WYJAŚNIENIE TREŚCI SPECYFIKACJI WARUNKÓW ZAMÓWIENIA

Dotyczy postępowania o udzielenie zamówienia publicznego prowadzonego w trybie podstawowym na podstawie art. 275 pkt. 1 ustawy z dnia 11 września 2019 r. Prawo zamówień publicznych (Dz. U. z 2021 r., poz. 1129), zwanej dalej ustawą Pzp na zadanie pn.: „Przebudowa i rozbudowa budynku remizy OSP na świetlicę wiejską w miejscowości Skrudki”.

ZESTAWIENIE STOLARKI

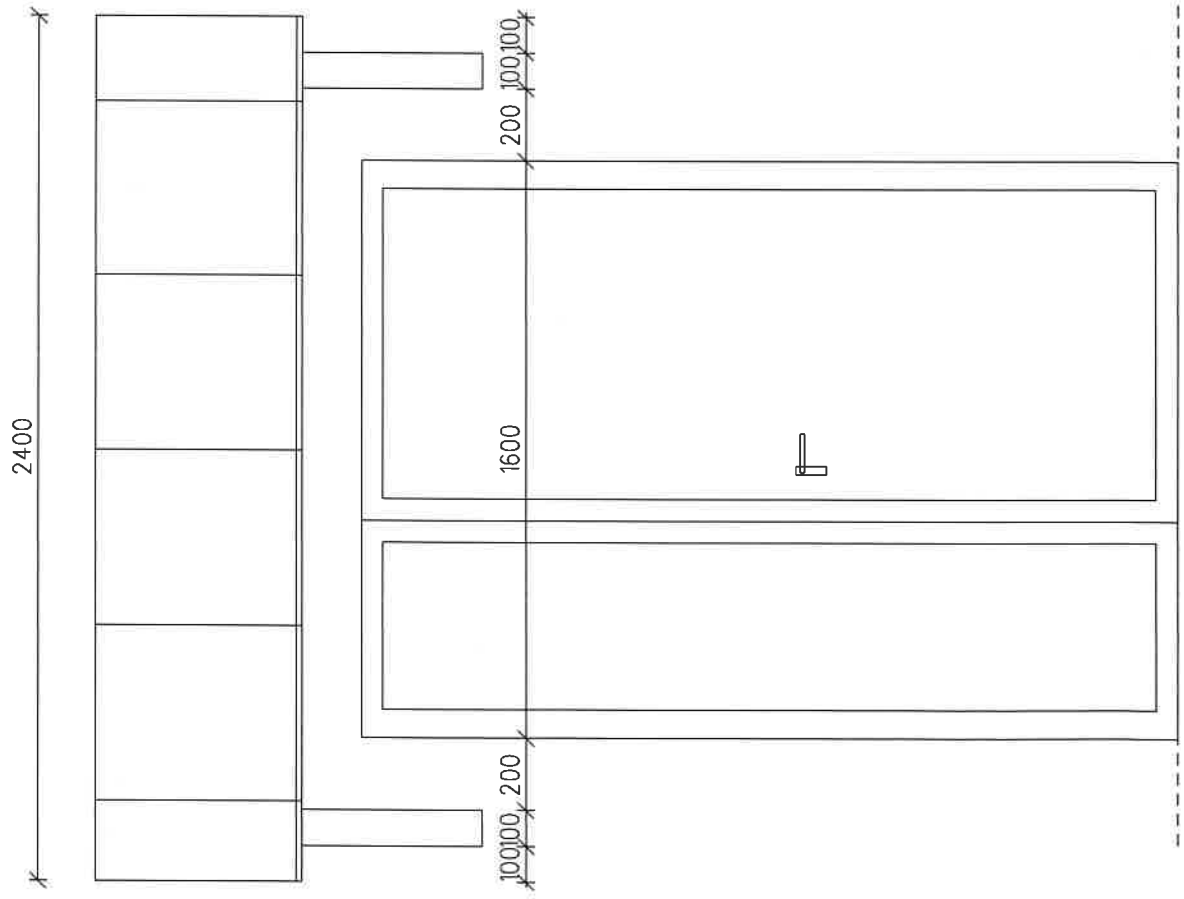
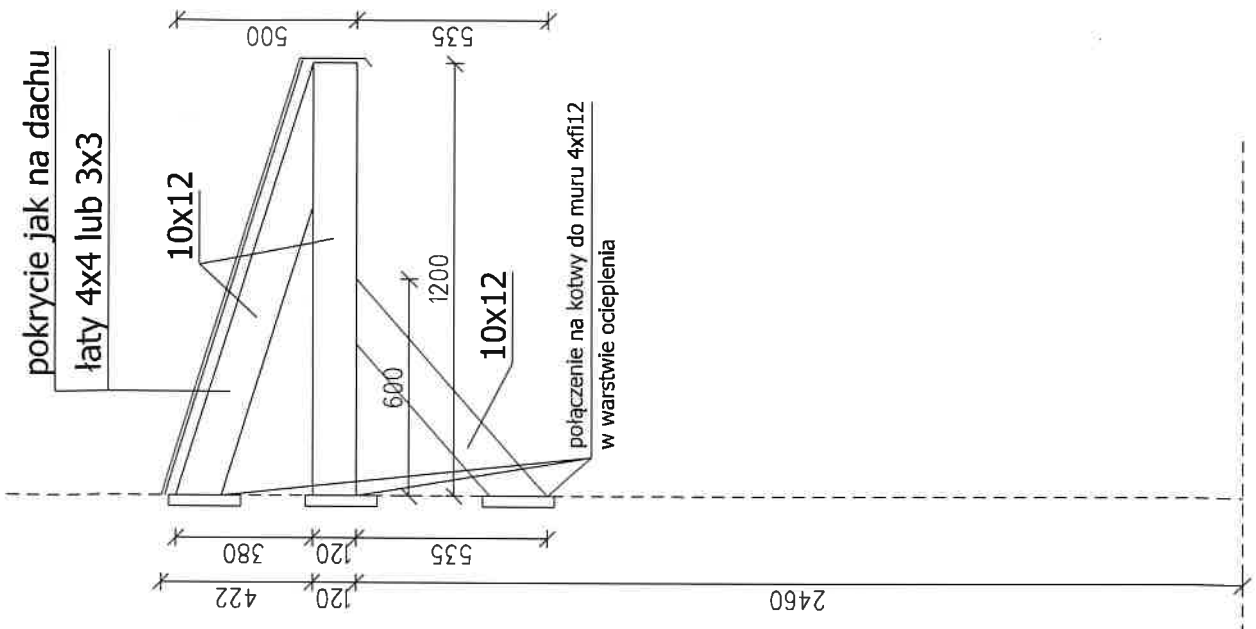
Czy Zamawiający dysponuje rysunkiem zestawienia stolarki okiennej i drzwiowej? Jeżeli tak prosimy o jego udostępnienie. Rysunki projektowe jak również przedmiar robót obejmują wymianę ślusarki (drzwi aluminiowe, brama garażowa) i stolarki (drzwi płytowe wewnętrzne, okna z PCV, wyłaz dachowy). W opisie budowlanym nie ma opisu ślusarki i stolarki. Prosimy informację o parametrach, współczynnikach, kolorach, szybach.

Czy nowe okna PCV mają mieć kolor biały (jak istniejące) czy szary czy drewnopodobny? Jest tak napisane na rysunku, prosimy o wskazanie koloru.

Drzwi wewnętrzne- jak mają wyglądać, kolor, parametry, rysunek?

Drzwi aluminiowe- jak mają wyglądać, kolor szary czy drewnopodobny (takie kolory są wskazane na rysunku), parametry drzwi, szyb?

Brama garażowa- prosimy o więcej informacji.

Tak, zestawienie stolarki okiennej i drzwiowej zostało przedstawione na zał. nr 1 do niniejszego pisma.

Ponadto przekazujemy informacje o parametrach okien i drzwi zewnętrznych:

- dla okien współczynnik przenikania ciepła $U_{max} = 0,9$ [$W/(m^2 \times K)$]
- dla drzwi zewnętrznych współczynnik przenikania ciepła $U_{max} = 1,3$ [$W/(m^2 \times K)$]

Okna PCV kolor biały.

Drzwi wewnętrzne drewnopodobne kolor dąb srebrny, pełne, płycinowe.

Drzwi zewnętrzne aluminiowe, kolor szary, witryna szyba mleczna.

Brama segmentowa, ocieplona zewnętrzna, kolor czerwony.

201. nr. 2

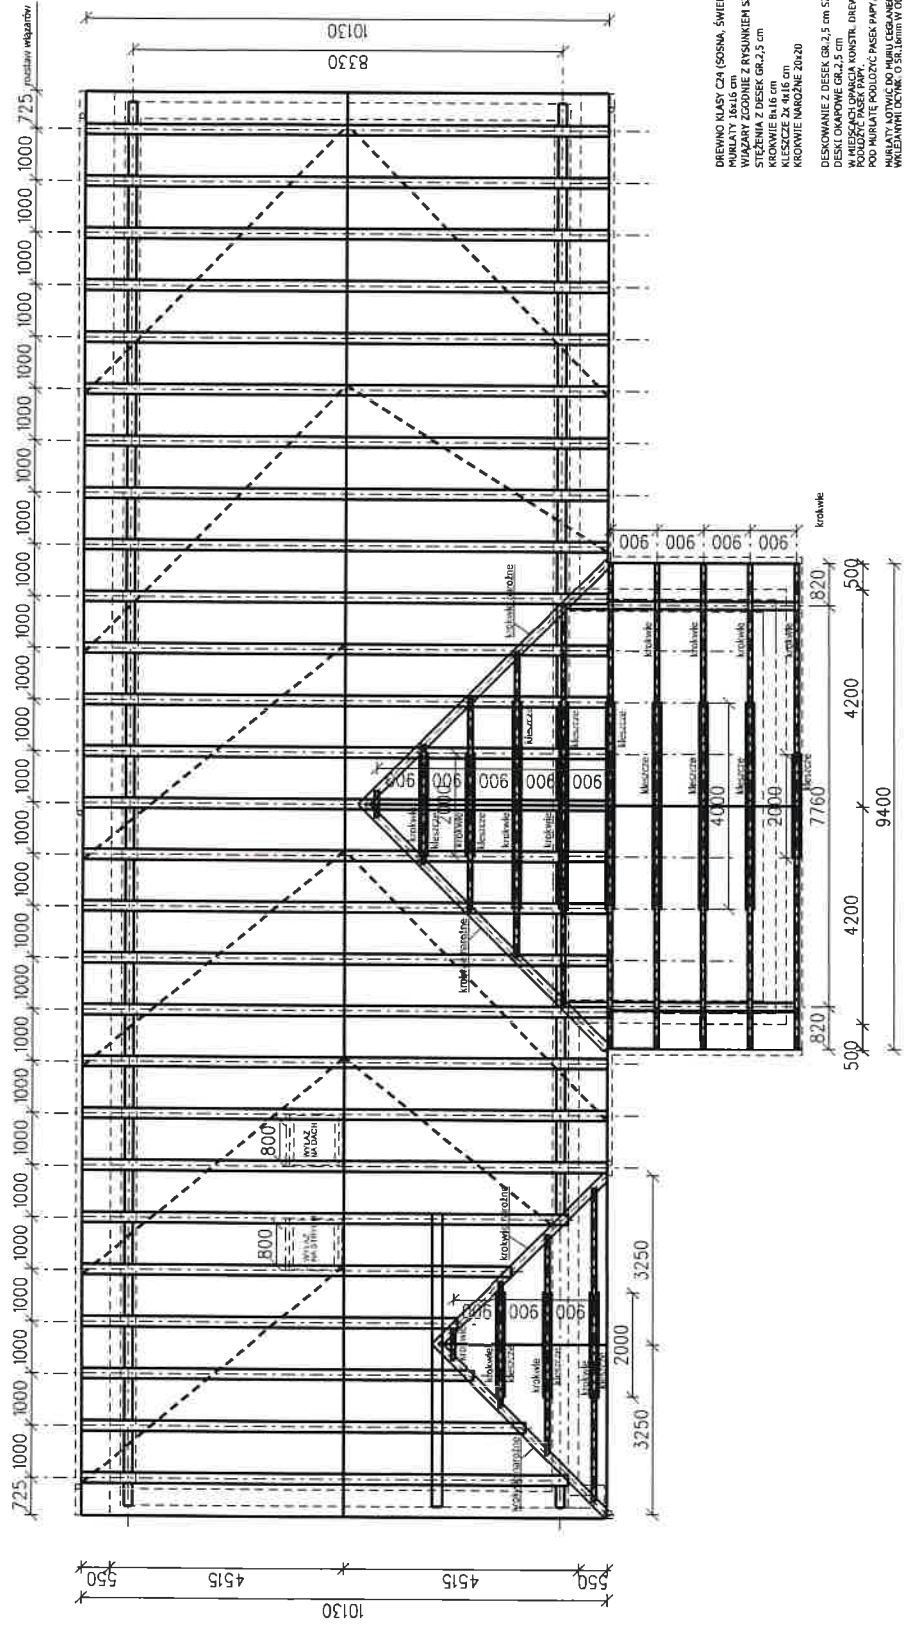
Na rysunkach jest zaprojektowany daszek nad drzwiami (powyżej napisu Świetlica Skrudki). Czy po stronie Wykonawcy jest zakup i montaż? Jeśli tak prosimy o podanie wymiarów i opisu daszku.

Tak, po stronie wykonawcy jest zakup i montaż daszku. Parametry daszku zostały przedstawione na załączniku nr 2 do niniejszego pisma.
